# 松戸市立病院建替計画検討委員会（第6回）

「市立病院建て替えに関する意見を聴く会の発言への見解」

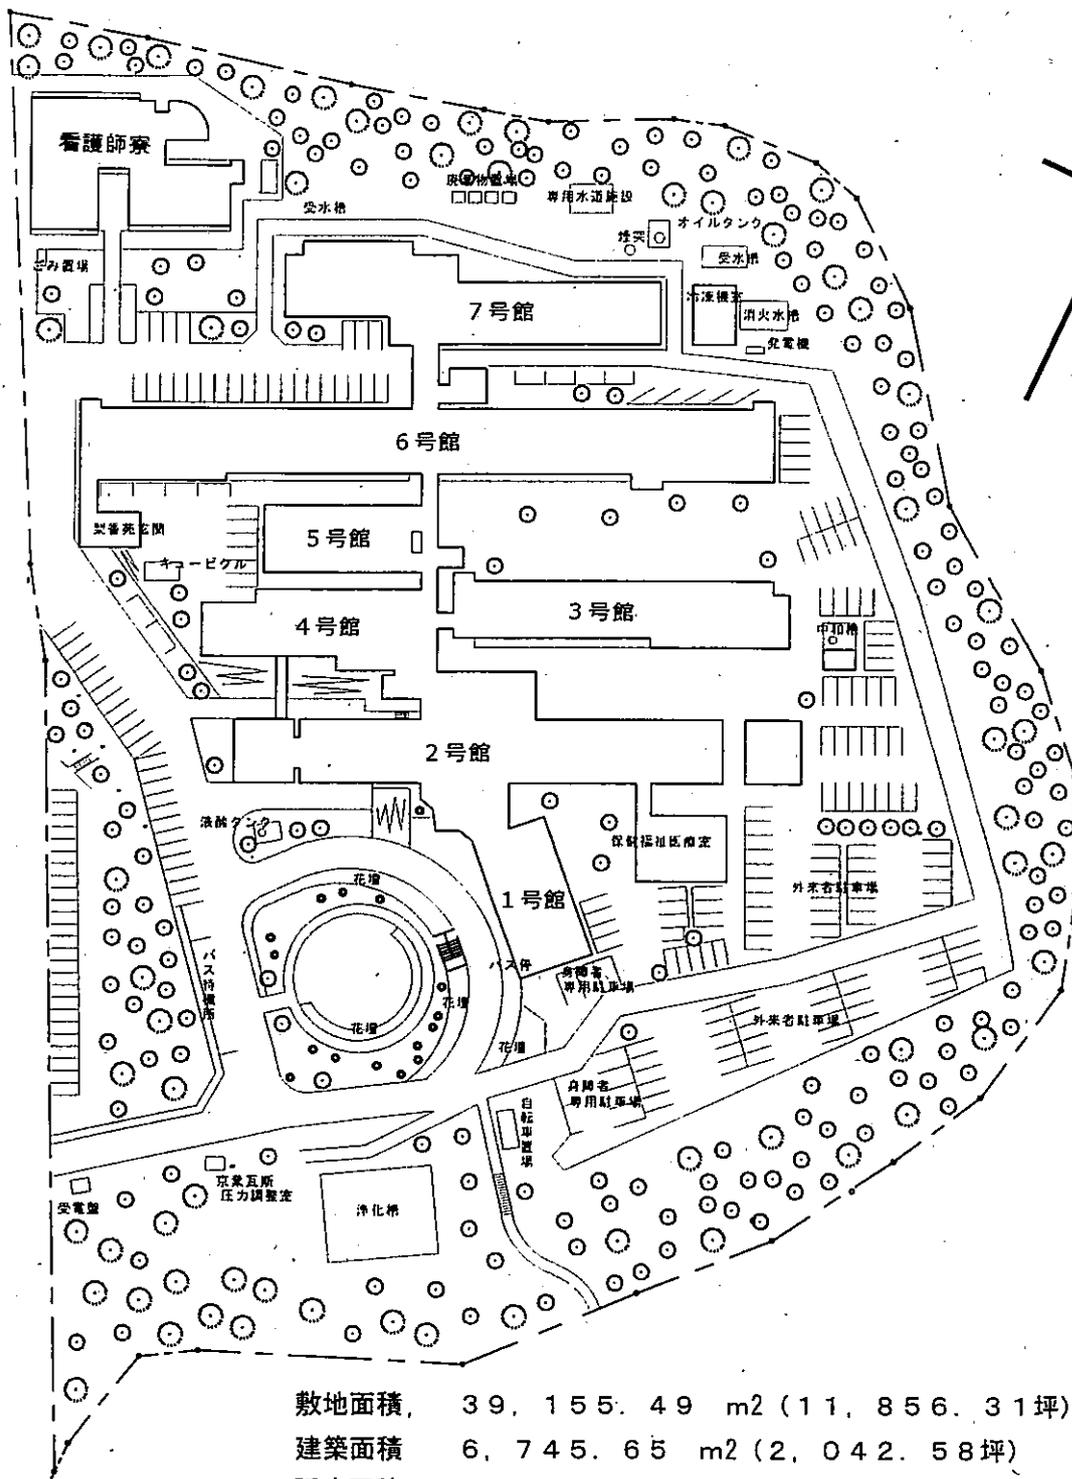
2-1 前提としてコンクリートは、40年から50年で壊れることは無いはずですが、100年は強くなっていくのが、このコンクリートの性質です。

2-2 1号館については、地震に耐えられないとの事ですので、土台を補強して、地震に耐えられるようにし、そのまま利用します。建物のほうが耐えられないとすれば、1号館の高さを5階から4階に減らします。患者に対するリスクは非常に少なく済むと思います。

**見解** コンクリート材料の性質としてはご指摘の通りですが、1号館は構造設計としては旧耐震基準にて設計された建物であり、基本的な耐震性能として劣るだけでなく、許容値を超えた大きな地震などの際に、建物倒壊などのリスクが高くなります。また、現行基準で設計された建物は、基本となる耐震性能の他にも、基礎や柱・梁の交差部など、よりきめ細かく検討し設計されています。

耐震診断時（H7.8）の現況調査の中では、コンクリートの強度や構造体の劣化状況は比較的健全であるものの、柱脚部でコンクリートの打設状態が悪い部分（豆板状になっており、部分的に中性化が進んでいる）が指摘されています。

**見解** 土台（基礎）のみ補強ではなく、建物全体の耐震性能が不足しており、各階に相当な数の耐震壁を設けるなどの、建物全体にわたる補強改修が必要となります。

5階の病棟部分については、鉄骨造で増築された部分であり、全体がRC造の建物に比べ重量の軽減効果が小さく、また、面積の縮小に対しても別途対応が必要となります。また、工事中においては、直下階の病棟については工事騒音などの影響が懸念され、移動などの措置が必要と考えます。
